VERSLAG NR

GEN/10/14445076/00/NL/000

Periodieke inspectie op locatie

RES DE UITKIJK - LA VIGIE, Koning Ridderdijk 33, 8434 Middelkerke

Schacht- & bordesdeuren:

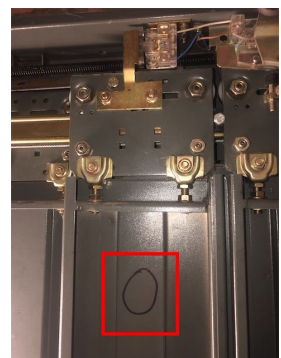
- De kooi kan starten wanneer de twee delen van de guillotinedeur of automatische deuren niet volledig gesloten zijn. Te verhelpen. Verdieping: -1
- Deurcontact: de kooibeweging wordt onderbroken bij "schudden" van vergrendeld deurpaneel. Te verhelpen. (rappel: 1)

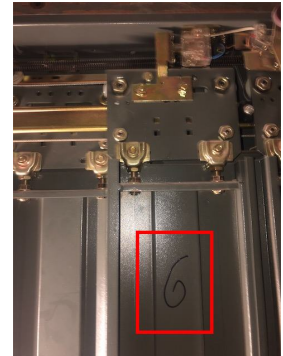
- Deurcontact: de kooibeweging wordt onderbroken bij "schudden" van vergrendeld deurpaneel. Te verhelpen. (rappel: 1)

- De kooi kan starten wanneer de twee delen van de guillotinedeur of automatische deuren niet volledig gesloten zijn. Te verhelpen. Verdieping: 0
